# Bebaungsplan Wienkamp 2 Alternative Fakten

Interessengemeinschaft Wienkamp [Senden](#)

Beweis: 2 Höhenkarten vor und nach der Bebauung Wienkamp1:

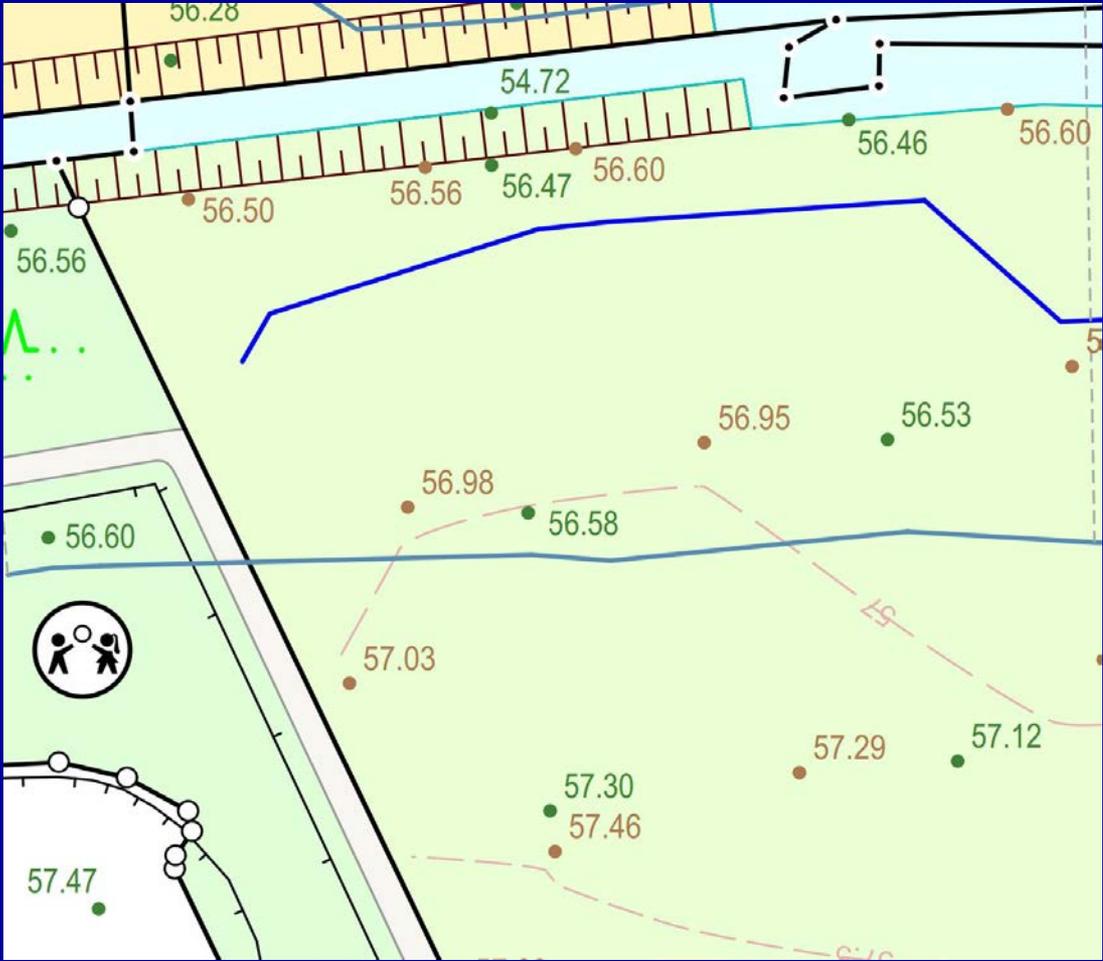
grün – Höhen von 2001  
braun – Höhen von 2013

Hier läßt sich eine Aufschüttung von ca. 50 cm beweisen.

# Alter Bebauungsplan Wienkamp 1: Baugrenze: 25 m Abstand vom Kanalufer, das entspricht 20 m Abstand vom Baumstamm

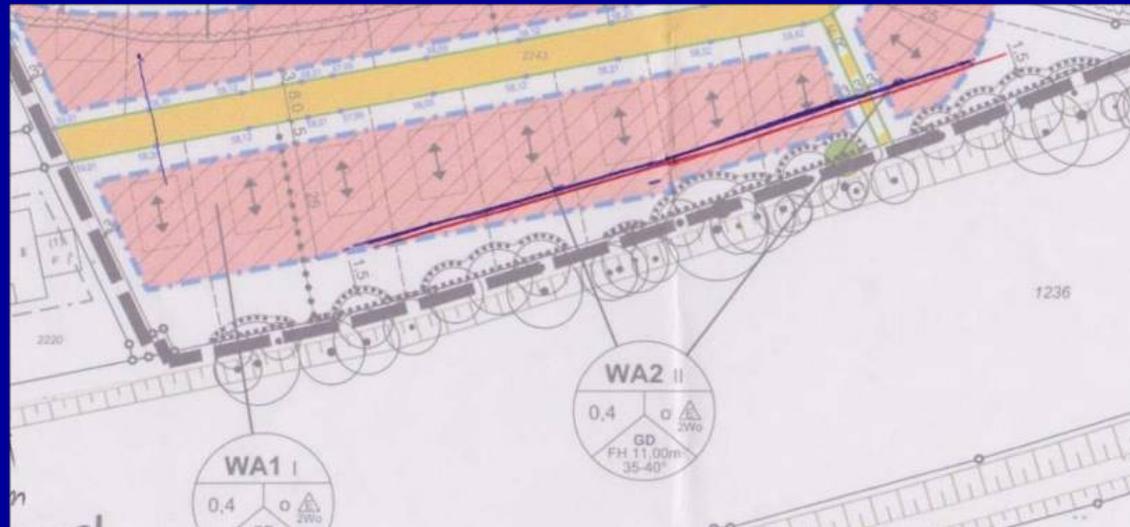
Um eine städtebaulich und ökologisch gewünschte Durchgrünung der Wohnbauflächen zu erreichen und die Qualität der landschaftlichen Situation zwischen dem Dortmund-Ems-Kanal und der Dümmer-Aue zu unterstreichen, erscheint es insbesondere im Baufeld WA 1 erforderlich, die Mindestgrößen der Grundstücke auf 900 m<sup>2</sup> zu begrenzen (bedingt durch die entsprechende Tiefe der Grundstücke wg. des notwendigen Abstandes zum Dortmund-Ems-Kanal).

Grenze ausreichend Abstand zum rückwärtigen Nachbarn halt. Lediglich für das Baufeld WA 1 sind die überbaubaren Flächen enger gefasst, weil die zukünftige Hauptbebauung die nachrichtlich übernommene Abstandslinie zum Dortmund-Ems-Kanal (25 m ab Uferlinie Dortmund-Ems-Kanal) nicht überschreiten darf.

Die Gemeinde und der Gutachter sagen:  
*Der **Erhalt der Bäume ist dadurch sichergestellt**, dass der  
Bebauungsplan jegliche die Vitalität beeinträchtigenden  
Maßnahmen untersagt.*

# Hecken

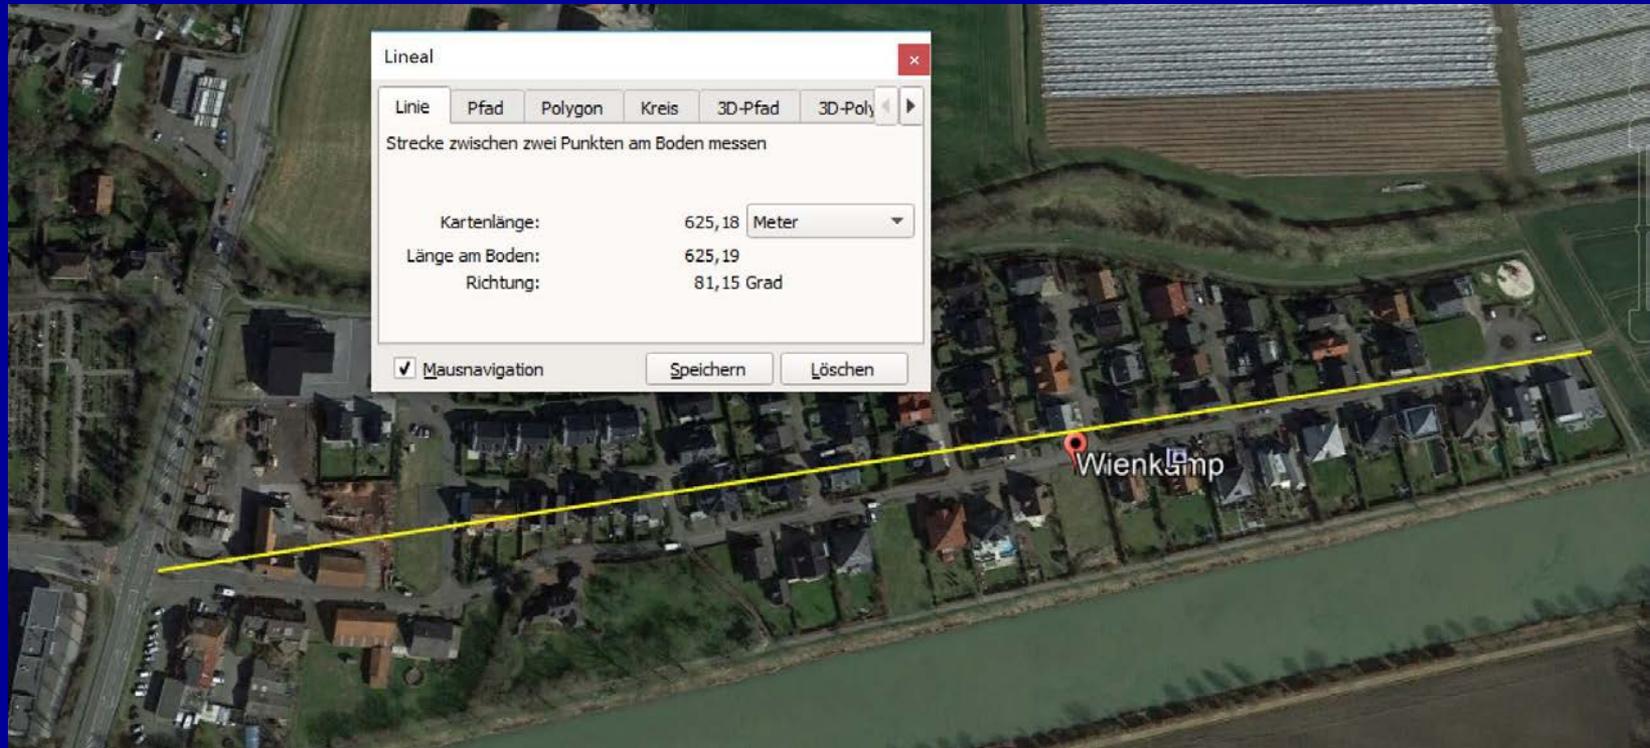
- Zur Zeit befinden sich im Bereich der Einmündungen der Stichstraßen hohe Hecken. Müssen die Hecken im Fall einer Baustraße eingekürzt werden?

# Baustraße

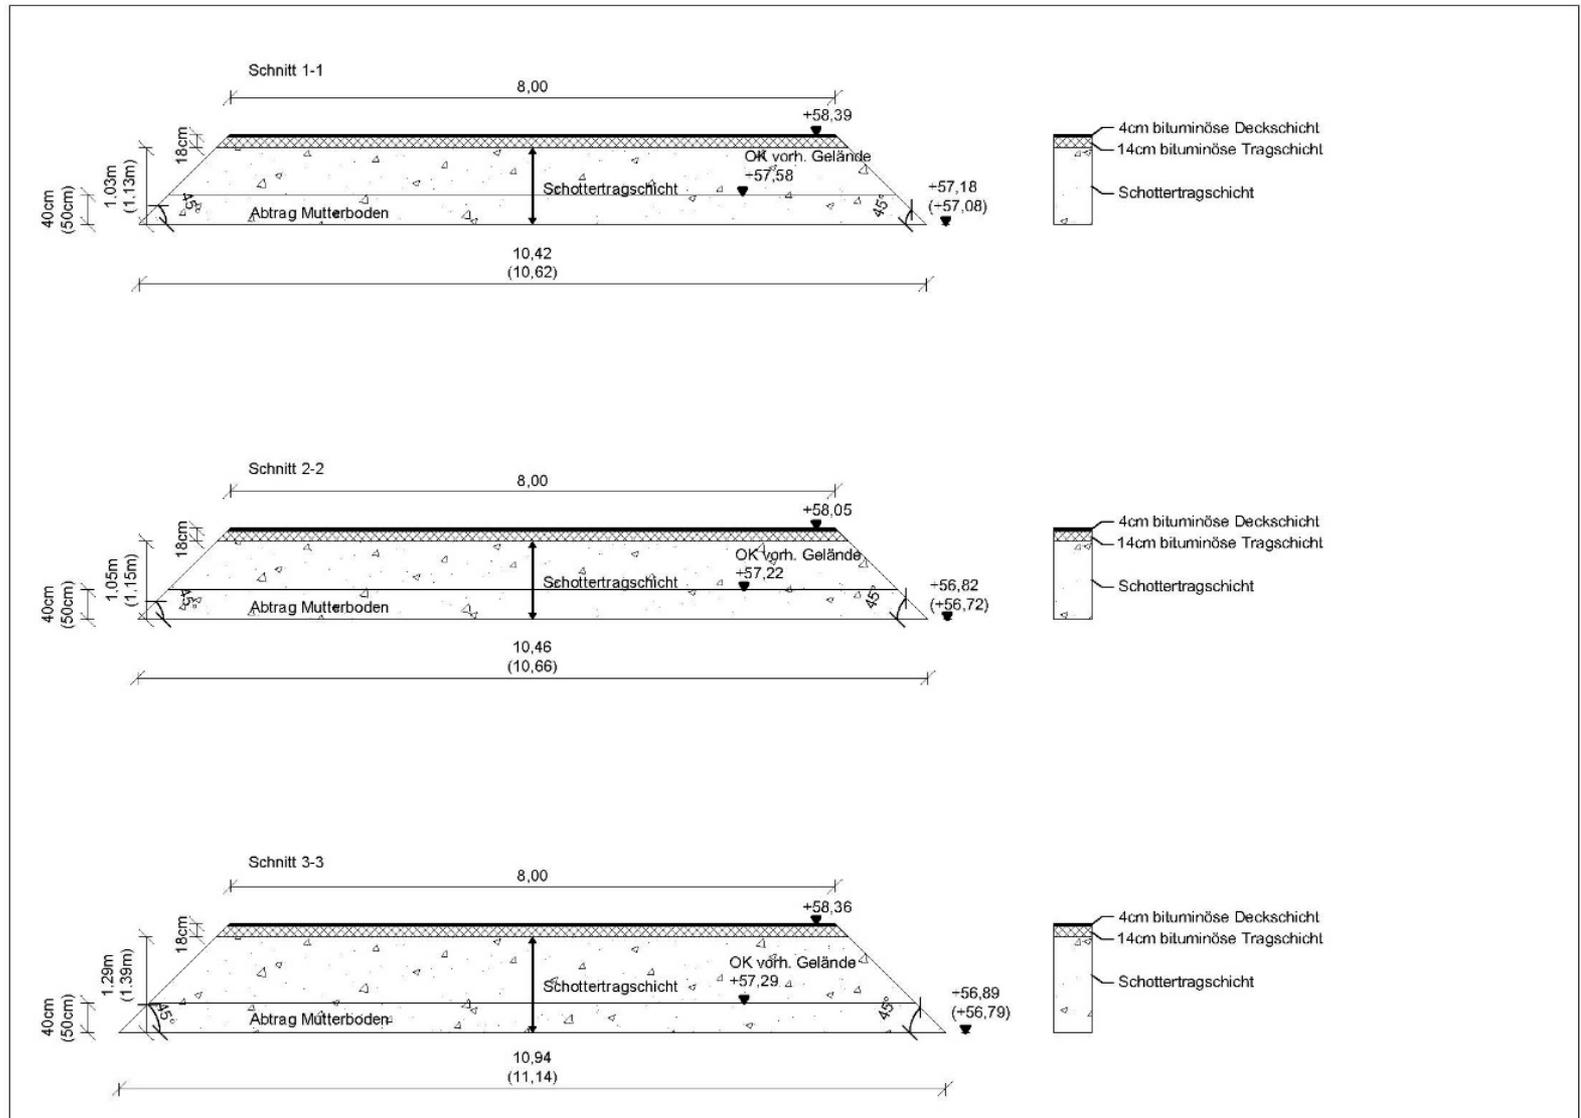
Das Verkehrsgutachten geht für die Bauphase von 4 LKW – Fahrten und 2 Sattelzug – Fahrten pro Arbeitstag aus.

-> Unter Pkt. 7.2 des Verkehrsgutachtens wird beispielhaft der Bau der Stichstraße mit einem Baustellenverkehrsaufkommen von 240 LKW-Fahrten / 30 Arbeitstage = 8 LKW-Fahrten pro Arbeitstag aufgeführt.

Summe LKW – Fahrten im Fall 1 = 656 LKW – Fahrten >>> 240 LKW – Fahrten

Summe LKW – Fahrten im Fall 2 = 758 LKW – Fahrten >>> 240 LKW – Fahrten

**Das Gutachten geht von einer unrealistischen linearen Verteilung der LKW Fahrten aus.**

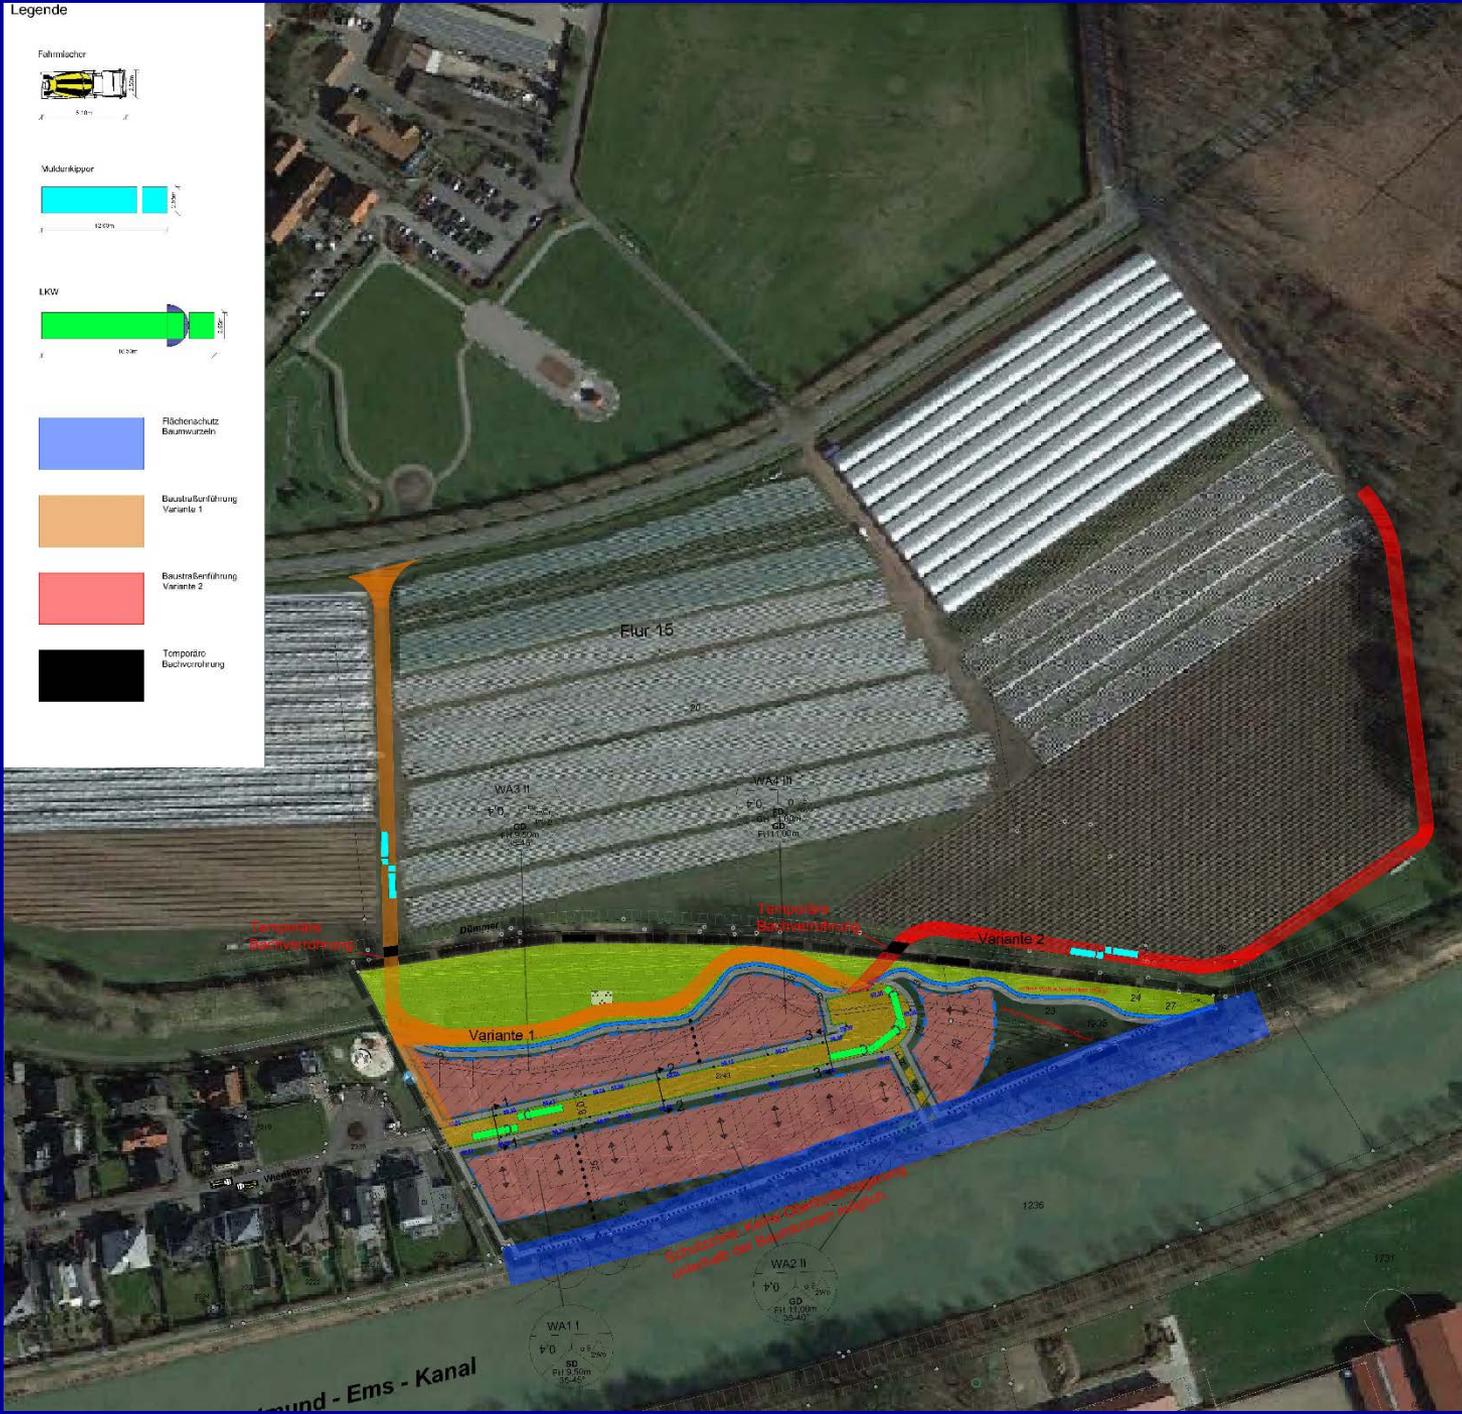
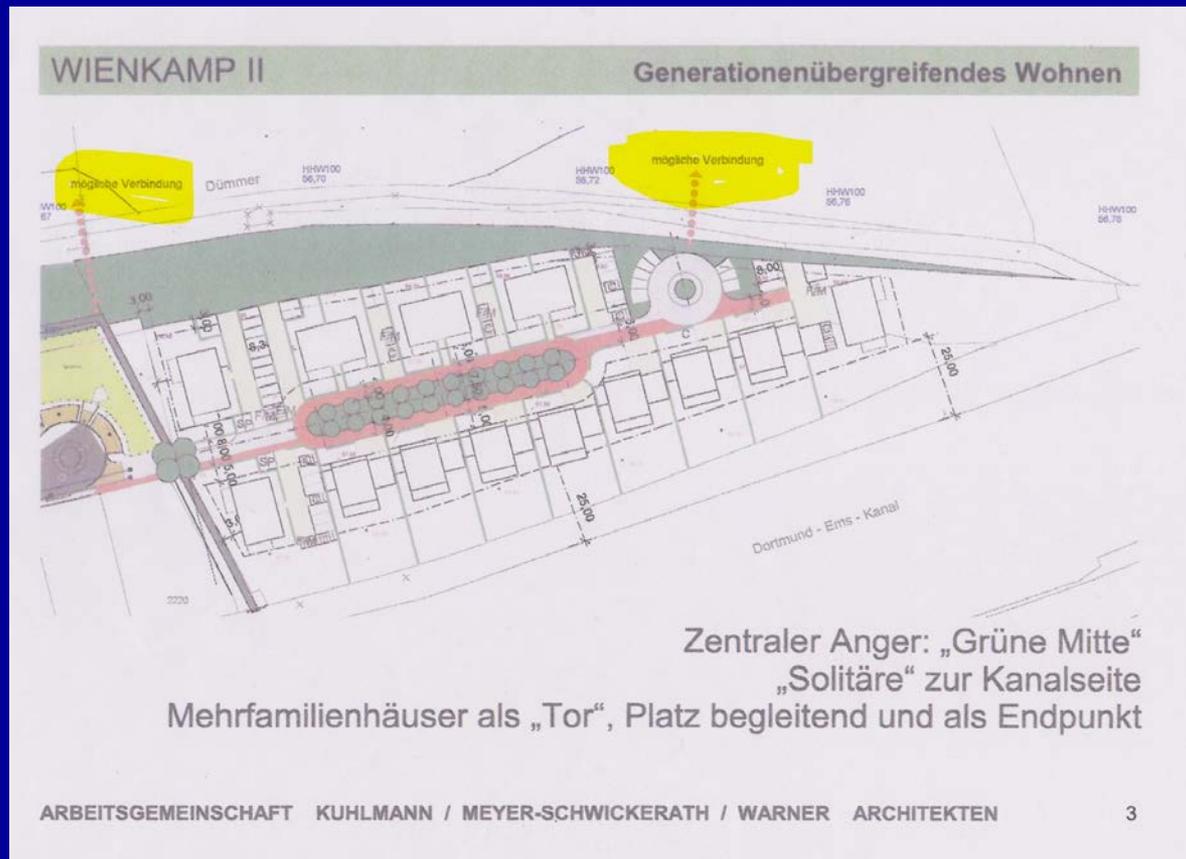
Der Bebauungsplan zeigt den geplanten Endzustand der Straßen, Wege und einer möglichen Bebauung, nicht aber die Zwischenzustände während der einzelnen Bauphasen.

Begrenzte Fläche zur Zwischenlagerung von Mutterboden und Baugrubenaushub.

-> In einem Überschwemmungsgebiet sind Geländeaufhöhungen und damit auch Zwischenlagerungen von Mutterbodenmieten und Baugrubenaushub nicht erlaubt!

-> Die Bereiche unter den Baumkronen sind zu schützen und bieten mit dem im Bebauungsplanentwurf bereits vorgesehenen Schutzstreifen von 1,50 m ebenfalls keine Möglichkeit hier Bodenmaterial zwischenzulagern.

-> Folge daraus, die Zwischenlagerung von Boden wird erheblich erschwert und zum Teil außerhalb des Baugebietes erfolgen müssen.
